改善箇所説明図

不具合発生箇所

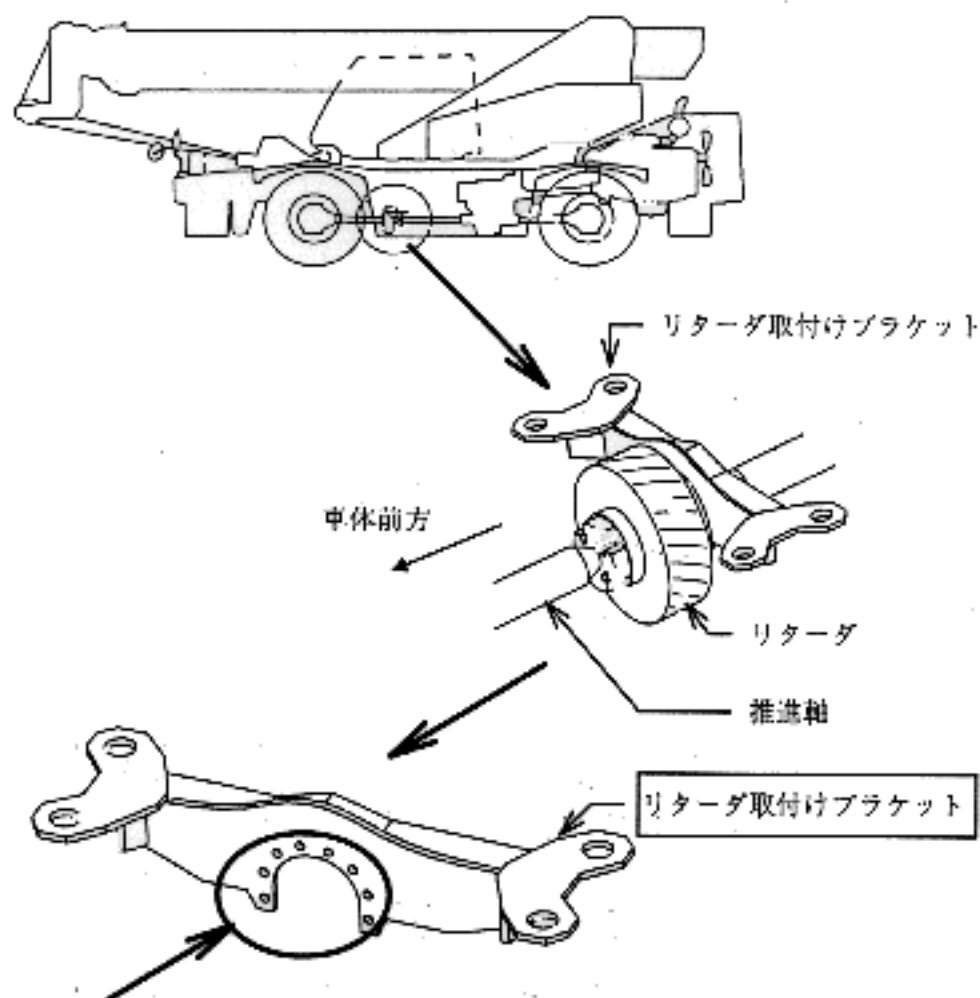
補助制動装置であるリターダ取付車において、降坂時、原動機の過回転を防止するオーバラン警報を無視した速度での走行を繰返すと、推進軸の振動とリターダ取付ブラケットが共振することにより、最悪の場合、当該ブラケットに亀裂が発生して、リターダが脱落するおそれがある。

リターダ取り付けブラケット

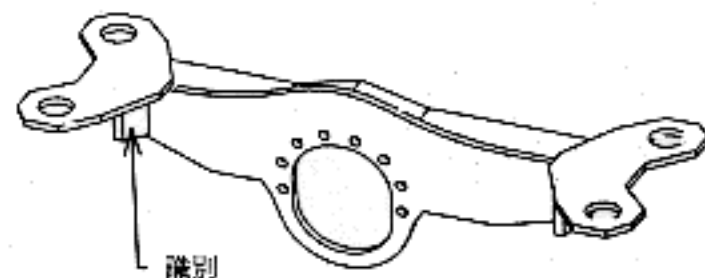
- ・リターダ取り付けの全車両、当該リターダブラケットを改善品と交換する。
(改善品は、板厚を増し、下図のように、下部の左右を繋いだ形状である。)

識別: 改善品に交換後、取り付けブラケットの矢印部に白色ペイントを塗布する。
